Superintendencia del Medio Ambiente
Gobierno de Chile

INFORME DE FISCALIZACIÓN AMBIENTAL

INSPECCIÓN AMBIENTAL - CITA HERA ECOBIO

DFZ-2022-172-XVI-RCA

Imagen N°3: Vista de levantamiento topográfico con cotas de coronación del proyecto, presentado por el titular.

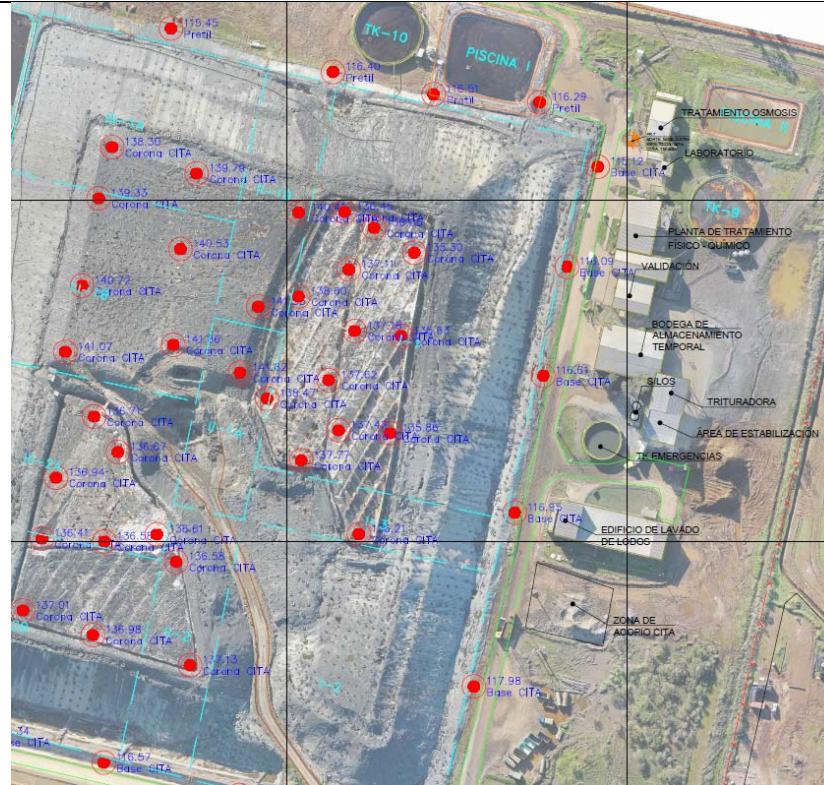
2.1. De los antecedentes presentados la empresa con fecha 13.07.2021 presenta levantamiento topográfico con cotas de coronación del proyecto (Imagen N°3), donde se da cuenta según plano de topografía actualizado que existen diferencias de altura entre elevación base y coronación de hasta 26,7 metros, donde la celda asimilada al incidente III-1B mantiene las coronaciones más elevadas del proyecto con valores de 140,72 m y 141,07 m en una base de 115 m, lo que genera alturas muy superiores a los 18 metros autorizados en el Considerando 4.1 de la RCA 245/03, lo que genera un efecto de carga significativa sobre la unidad de impermeabilización basal, pudiendo tener relación con el incidente de fecha 18.06.2021.

Imagen N°4: Vista de Planimetría adjunta de fecha 25 de octubre de 2019 en el marco del Informe DFZ-2019-99-XVI-RCA, los perfiles transversales N° 1 y longitudinal N° 3 del proyecto CITA.

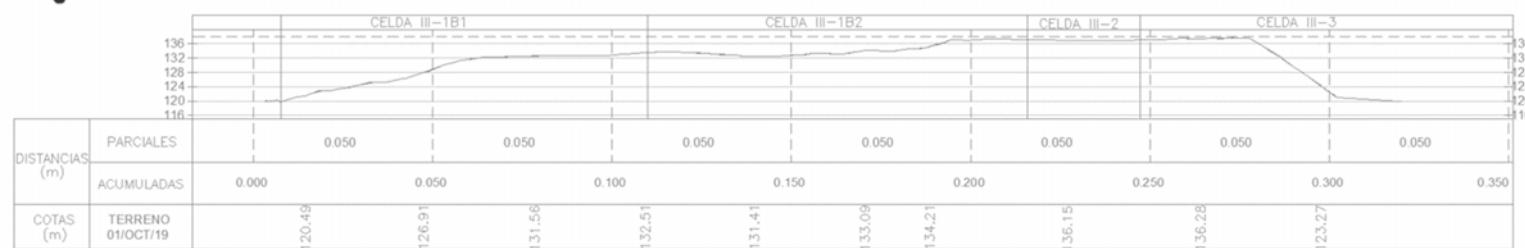
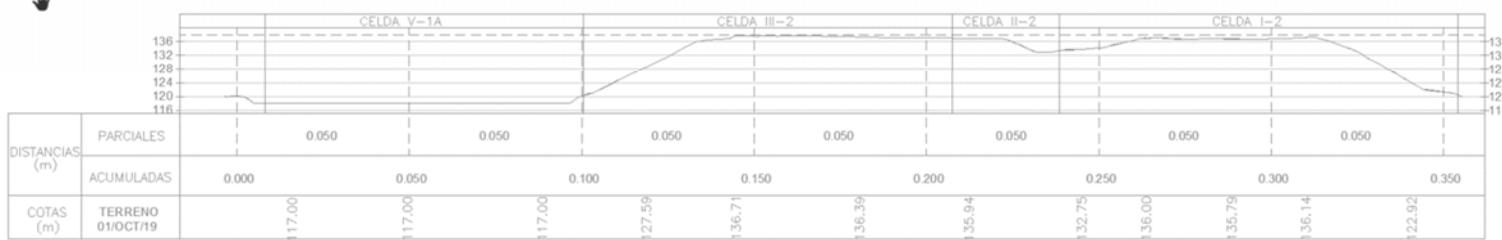
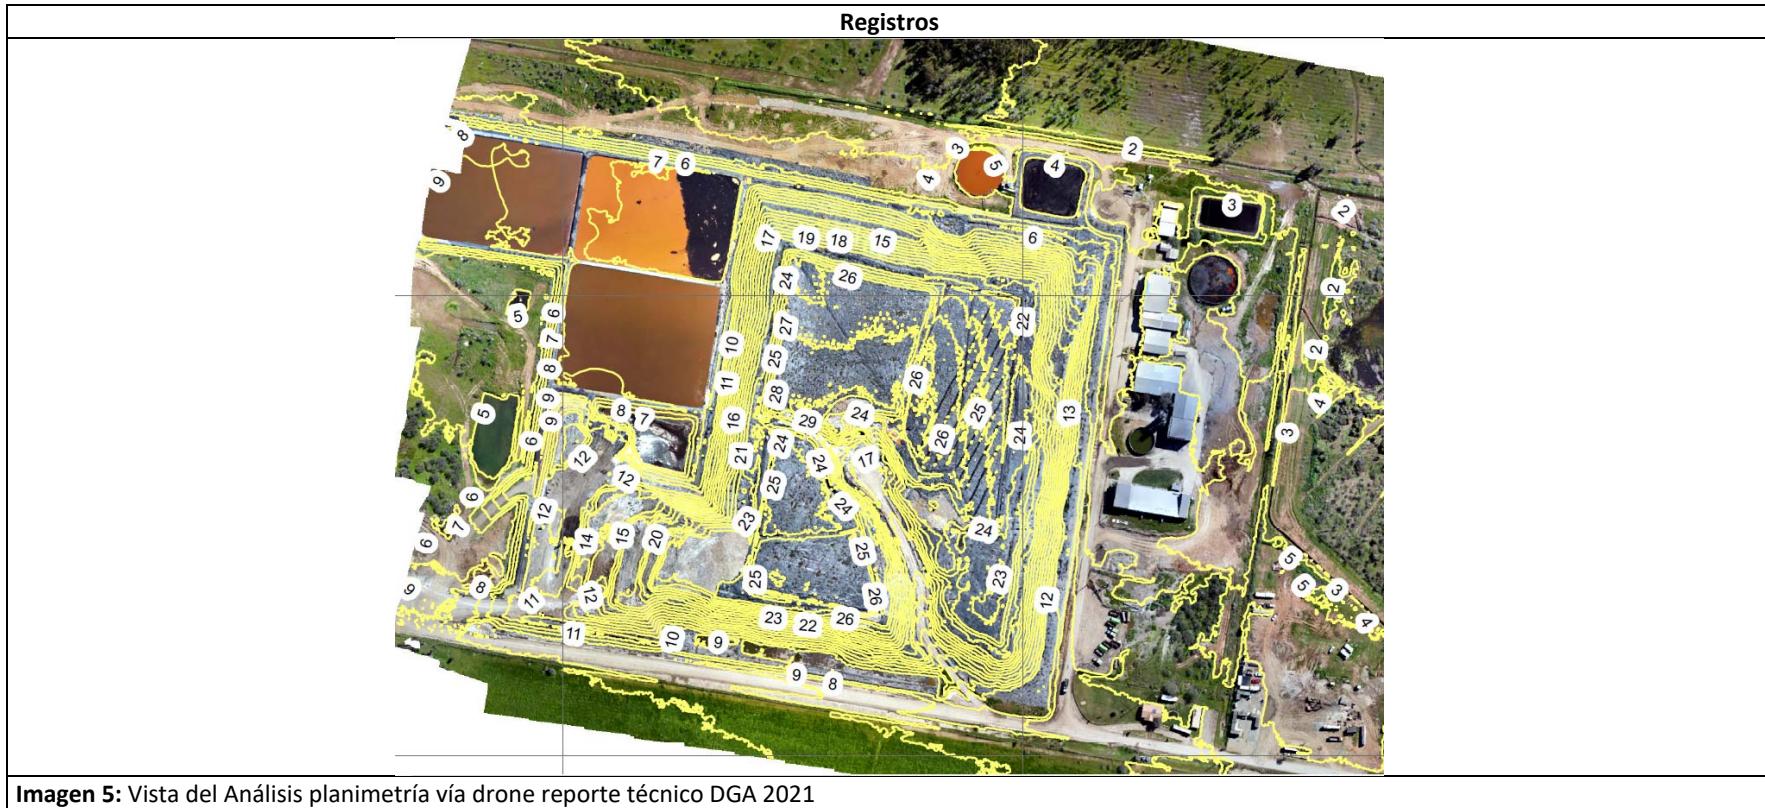
2.2. Analizada Planimetría (Imagen 4 y 5) de fecha 25 de octubre de 2019 en el marco del Informe DFZ-2019-99-XVI-RCA, los perfiles transversales N° 1 y longitudinal N° 3 del proyecto CITA presentaban las siguientes características:

Se destaca en rojo aquellos que superan los 75% de ocupación autorizado.

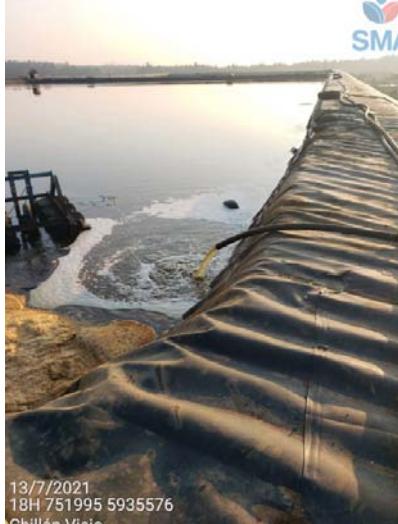
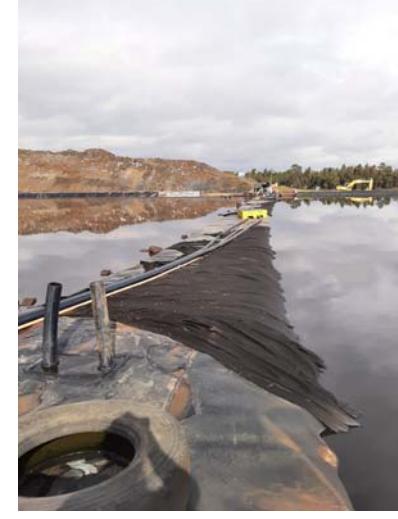
En Resumen, es posible indicar los siguientes % de ocupación.

Celda/Unidad	Año					
	2021			2022		
	Junio	Julio	Octubre	Julio	04 agosto	17 agosto
Celda 4.1.A	80	79	95-97	95	93	93
Celda 4.1.B	80	79	95-97	--	72	46
Celda 5.1.A	75	79	95-97	96	95	94
UAL 1	--	--	--	83	96	96

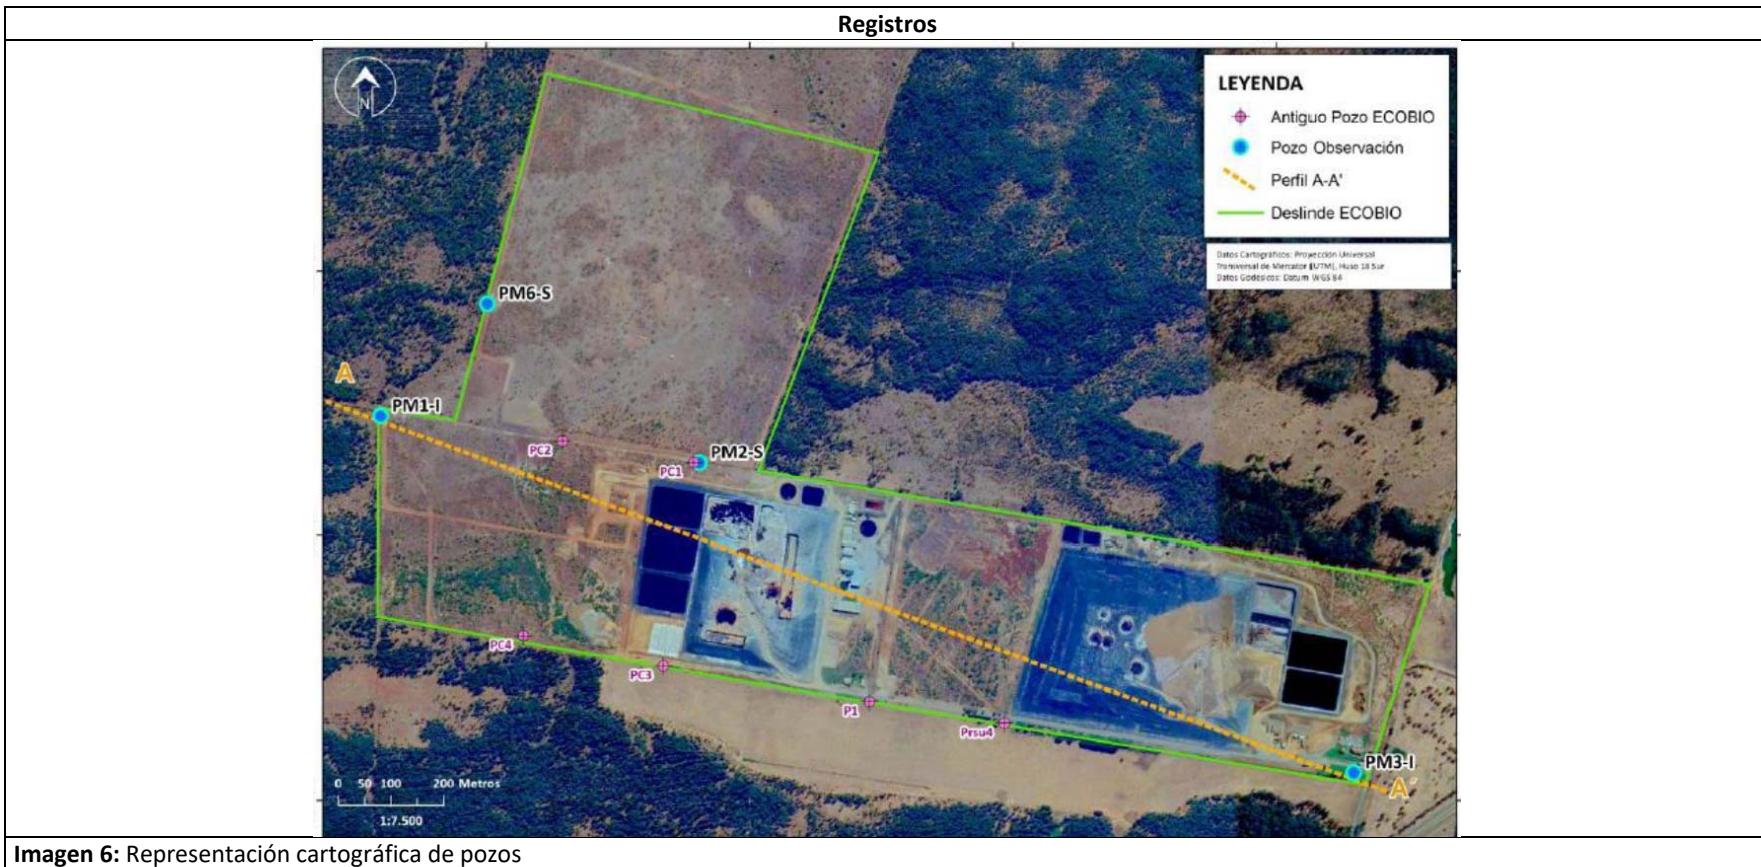
- c. En cuanto a parámetros comprometidos, hay analitos comprometidos en la RCA N°74/2019, según lo que se indica en tabla adjunta (Imagen 7), el resultado no es válido para una tabla., fila N°2, que no se encuentran informados en la planilla Excel y en el informe. Estos son:

- Parámetros fisicoquímicos de laboratorio: pH, CE, SDT, SST (sólo se encuentran los parámetros fisicoquímicos de terreno).
 - Macroelementos: Disulfuro.

- Compuestos microbiológicos: Coliformes Fecales.
 - Otros: Cloroformo, Pentacloruro, Triclorometilo
- d. Las tablas de resultados de análisis presentan la columna “Límite o umbral autorizado” sólo para algunos elementos (principalmente aquellos relacionados con la NCh1333).

Con el objetivo de poder identificar posibles afecciones al acuífero es necesario presentar un límite o Umbral de Alerta Temprana (UAT) para cada parámetro y evaluar si el parámetro sobrepasa este umbral. De acuerdo al considerando 9.1 de la RCA N°74/2019, el Plan de Alerta Temprana (PAT) se activará (Fase 2), cuando las aguas subterráneas monitoreadas superen el Umbral de Alerta Temprana (UAT). La Fase 2, condición de alerta temprana se produce, en cualquiera de los Puntos de Alerta Temprana, cuando ocurre al menos una de las siguientes situaciones: (1) pH sobrepasa el UAT, (2) CE sobrepasa el UAT, (3) DQO sobrepasa el UAT, (4) Cloruro sobrepasa el UAT, (5) Nitrato sobrepasa el UAT, (6) Sulfato sobrepasa el UAT, (7) Manganeso sobrepasa el UAT, (8) 3 microelementos de la NCh1.333 sobrepasan simultáneamente el UAT.
Dentro de los parámetros del PAT, el pH y microelementos de la NCh1333 como CN y Fluoruro, no presentan límite en las tablas del informe y planillas inspeccionadas.

Imagen 11: Ejemplo de parámetros medidos que sobrepasan el umbral y que indicarían activación del PAT. Planilla de datos medidas en el punto PM2-S. Valores que sobrepasan el umbral con casillas marcadas en rojo.

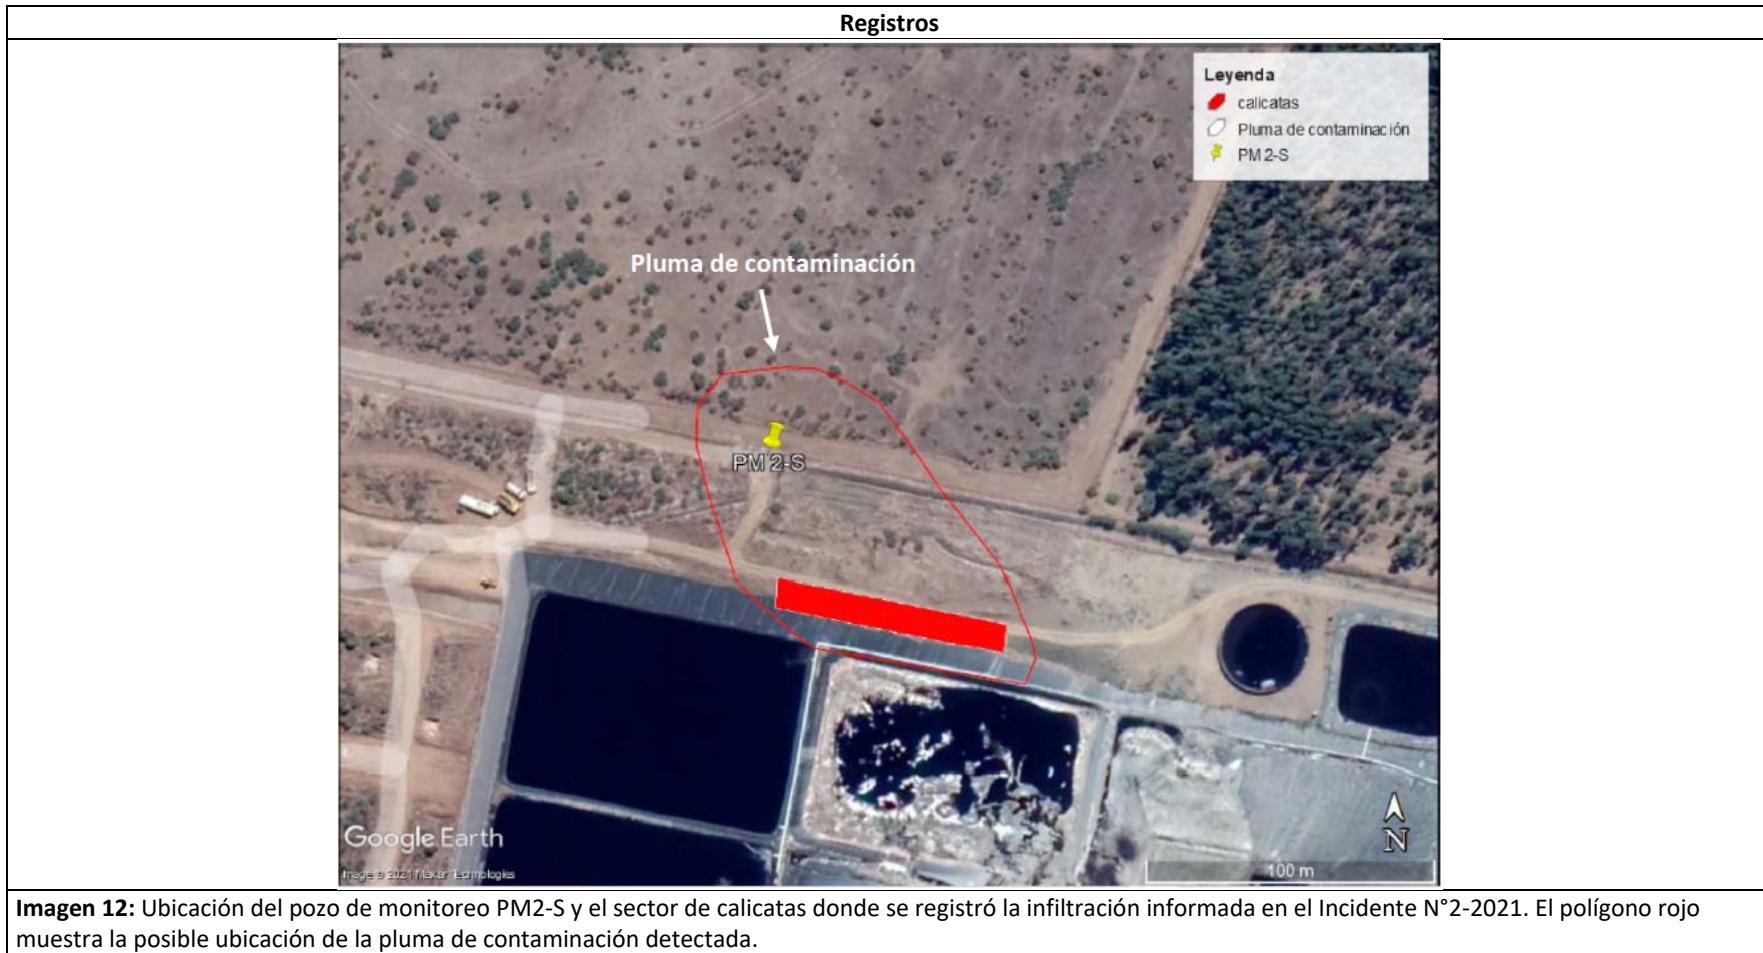
7. Para los parámetros que presentan límites en las tablas, la comparación de los valores con los límites, para un set de datos aleatorio (pozo PM2-S), muestra que varios parámetros (NO₃, pH, Potasio Disuelto, SO₄, C.E., entre otros) sobrepasan los umbrales (Imagen 11), lo que debería producir la activación del PAT. Esto no se muestra en el informe, ni tampoco se destaca en las planillas revisadas. Según se indica en la RCA N°74/2019, una vez activado el Plan de Alerta Temprana (PAT) (fase 2) se evalúa proceder con la Fase 3 o condición de remediación. Esta condición se confirma durante los 3 meses consecutivos cualquiera de las situaciones indicadas en la fase 2 y constituya el plan de contingencias que estaría conformado de uno o más pozos de remediación, u otra solución adecuada, a partir de lo cual se espera contener y evitar la propagación de una eventual pluma contaminante.

7. Tomando en cuenta los sets de datos aleatorios revisados, se considera que el PAT debiera haber sido activado, al menos en su Fase2, a partir de año 2019, según se detalla en los hechos constatados descritos anteriormente. Se solicita evaluar el set de datos completos, siguiendo todas las indicaciones anteriormente detalladas, de manera de determinar si se debe entrar en la Fase 3 “Condición de Remediación” y poner en práctica el Plan de Contingencias (PCtg) del Proyecto.
